Besançon, le 15 mai 2023

OBJET :	Installations classées pour la protection de l'environnement (ICPE) – modification des conditions d'exploitation et d'aménagement de l'usine PLASTIC OMNIUM AUTO EXTERIEUR sur l'aéroparc de Fontaine (90)
PJ :	Projet d'arrêté préfectoral complémentaire

Rapport de l'inspection de l'environnement (installations classées)

Figure 37 : Cartographie des zones d'effets thermiques - Scénario 1

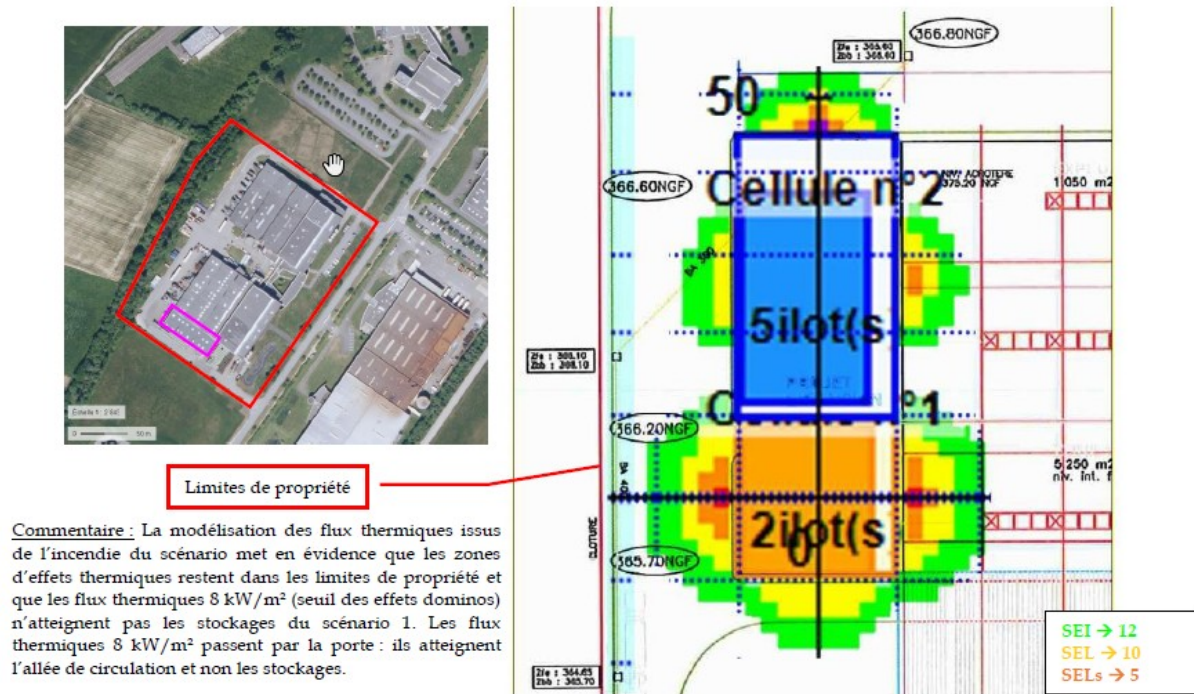
La modélisation des flux thermiques du stockage en extension ne fait apparaître aucun effet thermique sortant [ni d'effets létaux (5 et 8 kW/m²) ni d'effets irréversibles (3 kW/m²)]. La modélisation (cf. annexe) fait toutefois apparaître des effets dominos (8 kW/m²) vers le bâtiment principal Fontaine 2. Toutefois, l'étude précise l'absence sur ce secteur de produits combustibles et/ou inflammables : est présent uniquement une allée de circulation.

Considérant que la modélisation permet de constater pour ce nouveau stockage que les effets thermiques ne sortent pas du site et considérant la mesure compensatoire proposée d'être mise en œuvre (extinction automatique d'incendie par sprinklage), l'inspection propose de donner une suite favorable à la demande d'aménagement du point 2.4 de l'annexe I de l'AMPG susvisé dans les formes du projet d'arrêté préfectoral joint au présent rapport. Ces prescriptions incluent :

- l'équipement de l'extension par le système d'extinction automatique à eau ;
- les mesures supplémentaires à prendre durant la période d'indisponibilité du système d'extinction incendie et les inclure dans le plan d'intervention prévu par l'arrêté préfectoral du 21 mars 2017 ;
- l'interdiction dans le bâtiment principal Fontaine 2 de tout stockage de produits combustibles ou inflammables dans la zone d'effets thermiques de plus de 8 kW/m² généré par l'incendie de l'extension.
